Rapport de contrôle de l'inspection des installations classées Contrôle des Appareils à Pression en service			
Référence : 20241025-Is166CT-RAP-VIASS-ECOAT_geor			
Nom et adresse de l'établissement contrôlé		Code DREAL	
ECOAT Plateforme Chimique de Roussillon 27 rue Gaston Montmousseau 38150 Roussillon		AIOT Régime SEVESO N° 0006114460 <input type="checkbox"/> S.O. <input type="checkbox"/> A <input type="checkbox"/> E <input type="checkbox"/> D <input type="checkbox"/> NC <input type="checkbox"/> HAUT <input type="checkbox"/> BAS	
Activité principale : ICPE – Fabrication de polymères (résines et additifs de peintures)			
Date du contrôle : 24/09/2024			
Type de contrôle			
<input type="checkbox"/> Inspection annoncée <input type="checkbox"/> Inspection inopinée		<input type="checkbox"/> Inspection planifiée <input type="checkbox"/> Inspection circonstancielle	
Circonstances du contrôle			
<input type="checkbox"/> Plan de contrôle de la DREAL <input type="checkbox"/> Incident/Accident du 06/09/24		<input type="checkbox"/> Plainte <input type="checkbox"/> Autre :

Thème du contrôle		Surveillance des appareils à pression en service	
Référentiels du contrôle <ul style="list-style-type:

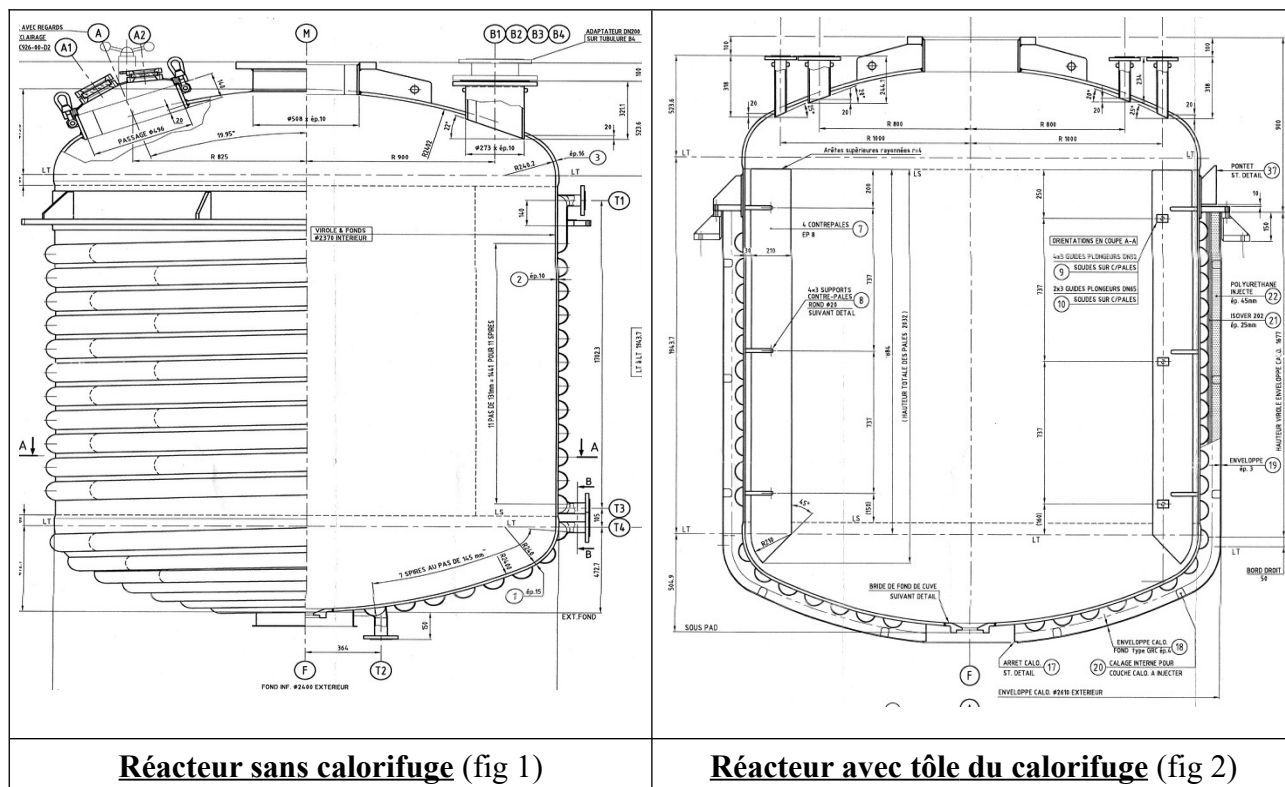
Les demi-coquilles sont au nombre de 2 ou 3 circuits par réacteur. L'entrée de vapeur se fait en partie haute (repère T1 – figure 1) et le rejet des condensats en partie basse (repère T2 – figure 1). Les demi-coquilles sont raccordées en série à l'aide d'une tuyauterie entre brides (repère T3 et T4 sur la figure 1 ci-dessous)

L'incident de 2024 concerne le réacteur R1900. Le réacteur était à pression atmosphérique (trou d'homme ouvert) et vide mais non nettoyé au moment de l'incident (transfert terminé). Les lignes d'alimentation du réacteur étaient fermées. De la vapeur circulait dans les demi-coquilles à 6,7 bars pour éliminer l'émulsion résiduelle du réacteur (10 kg environ). Une fuite de vapeur, située dans une des demi-coquilles dont l'origine reste à déterminer, a probablement entraîné une accumulation

de vapeur dans le volume isolé par la tôle de protection du calorifuge et l'enveloppe externe du réacteur qui était de conception étanche : laine de verre et mousse polyuréthane protégée par une enveloppe métallique de 3 mm, soudée sur le réacteur.

2.3 Incident du 23/12/21 – Réacteur R1700

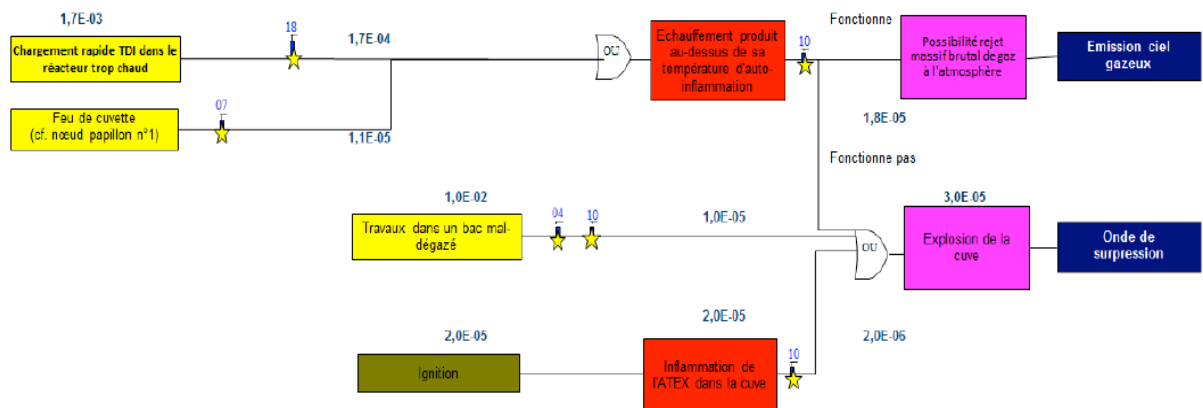
- IL contenu du réacteur R1700 s'est déversé suite à une surpression. Il n'y a pas eu de blessés.
- Le réacteur contenait de l'acétone (30%), un polymère et de l'eau en cours d'ajout.

- Au moment de l'ajout d'eau, la pression est montée anormalement dans l'enceinte du réacteur entraînant une surpression et provoquant la rupture d'une bride au fond inférieur du réacteur.

- T° interne : 50 degrés
 - P = 2 772 mbar avant ajout d'eau
 - Après ajout de 7 tonnes d'eau, d'après les éléments communiqués par l'exploitant, la pression dans l'enceinte du réacteur aurait atteint au moins les 8 bar. La sonde de mesure de pression à l'intérieur du réacteur se serait bloquée à 5 bar.

- D'après les témoignages, le volume de liquide après ajout d'eau était d'environ 18,9 m³. Le volume du réacteur étant de 19,28 m³, l'exploitant suppose que le volume du ciel gazeux dû à la réaction chimique était trop conséquent pour rester dans le réacteur ce qui a conduit à une surpression. L'exploitant n'indique pas pourquoi cette phase d'exploitation, a priori normale, a conduit à une surpression (erreur humaine ?).

Les éléments transmis par l'exploitant indiquent également que la pression atteinte dans l'enceinte du réacteur R1700 le 23/12/21, mesurée au manomètre, a atteint 8 bar.

La plaque d'identification du réacteur R1700 (n° fabrication : 23139) indique quant à elle que la cuve du réacteur a été dimensionnée pour une pression maximale de service de 3 bar et une pression d'épreuve de 6 bar. Les limites admissibles de pression prévues à la fabrication ont donc été dépassées pour la cuve de l'équipement ATCS n°23139, au cours de l'incident du 23/12/2021.

Cette non-conformité a entraîné une altération du niveau de sécurité de l'équipement. En application de l'article R557-14-4, le niveau de sécurité de l'équipement aurait dû être jugé non satisfaisant. La remise en service de l'équipement n'aurait pas dû être autorisée puisque l'aptitude au service n'était plus assurée dans les conditions d'utilisation prévues à la fabrication (**cf fiche de constat n°10**). **Dans ce contexte, le réacteur R1700 ne peut pas être remis en service sans justification de sa tenue aux pressions subies.**
